### FESTSTELLUNGSENTWURF

Unterlage / Blatt-Nr.: 5/6 T  
 Lageplan  
 Bau-km 5+000 bis Bau-km 6+000  
 Maßstab: 1 : 1000

**Bundesstraße B12: Kempten (A 7) - AS Jengen/Kaufbeuren (A 96)  
 Erweiterung auf 4 Fahrstreifen  
 Planungsabschnitt 6  
 Untergermaringen - Buchloe (A 96)  
 Bau-km 0+000 bis 10+200**

1. Tektur  
 Staatliches Bauamt Kempten  
 Michael Neupert, Bauamtsdirektor  
 Kempten, 20.01.2022

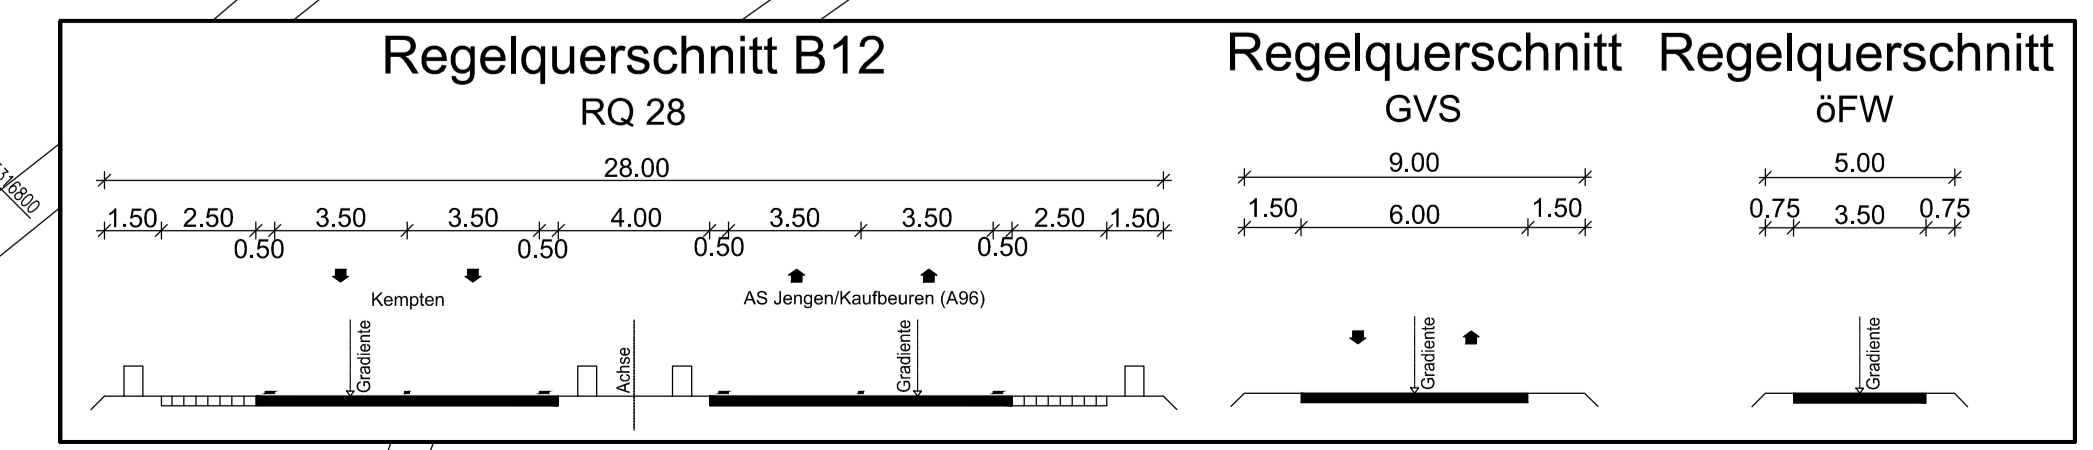
1	1. Tektur vom 20.01.2022; Linienführung GVS Weinhausen geändert	Januar 2022	wac
Nr.	Zufahrt ergänzt	Art der Änderung	Datum
			Zeichen
